CHECKLIST DE REVISION DE PROYECTO

LIVERPOOL COAPA 06

504 LENCERIA

MARCA: AERIE VENDOR 181

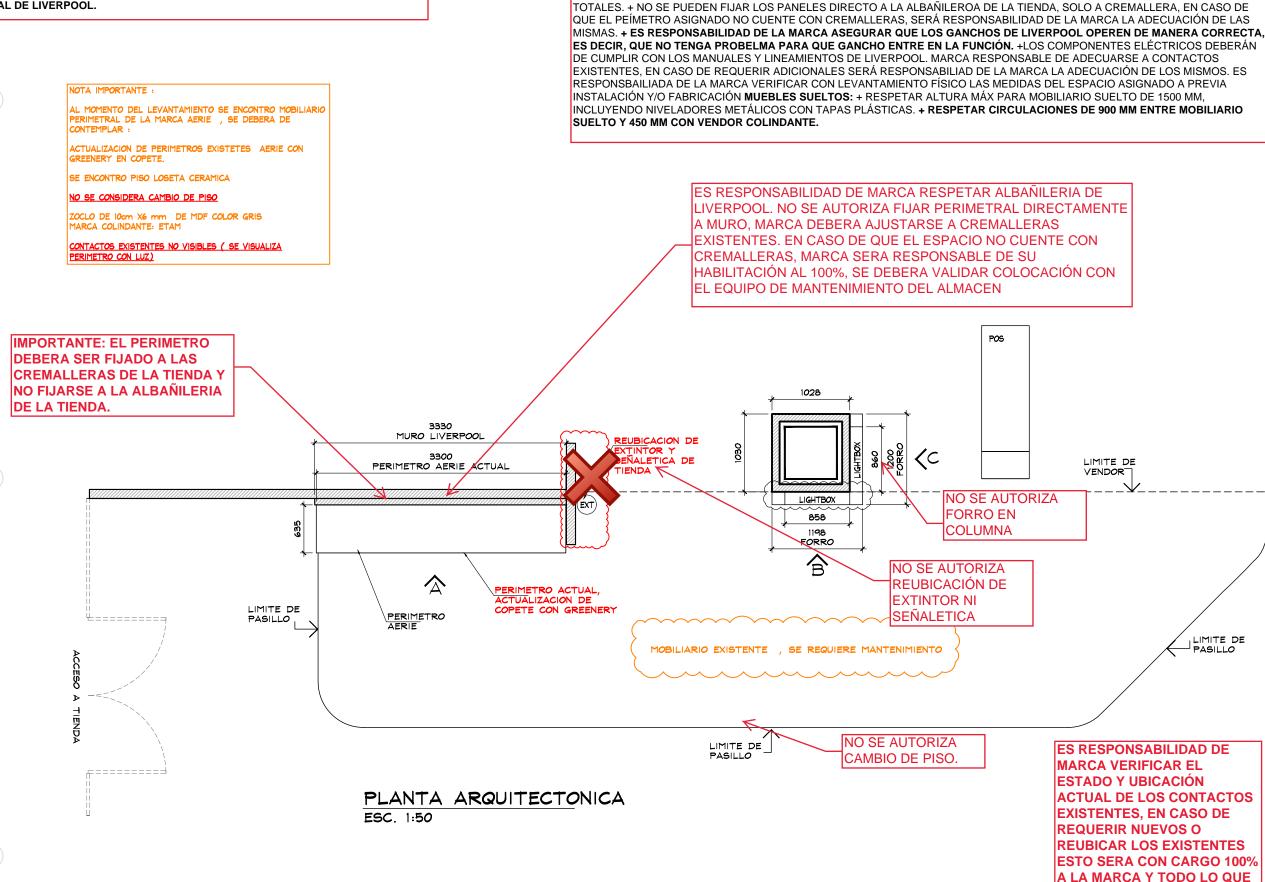
SE AUTORIZA EL CAMBIO DE IMAGEN DE LA MARCA AERIE DENTRO DE SU MISMO ESPACIO EN LENCERIA

EL RETIRO DEL MOBILIARIO ACTUAL CORRE POR CUENTA DE LA MARCA

VERIFICAR EN SITIO MEDIANTE LEVANTAMIENTO LA UBICACIÓN Y ESTAD DEL ESPACIO, ASI COMO DE LOS CONTACTOS EXISTENTES, MISMO QUE PUEDEN SER UTILIZADOS. EN CASO DE N EXISTIR CONTACTOS DENTRO DE ESPACI O REQUERIRSE CONTACTOS ADICIONALE ESTOS DEBERAN SER CON CARGO A

NO SE AUTORIZA CAMBIO DE PISO, CUALQUIER DAÑO SERA RESPONSABILIDAD DE LIVERPOOL Y DEBERÁ REALIZAR LAS REPARACIONES NECESARIAS IGUALANDO EL ACABADO EXISTENTE.
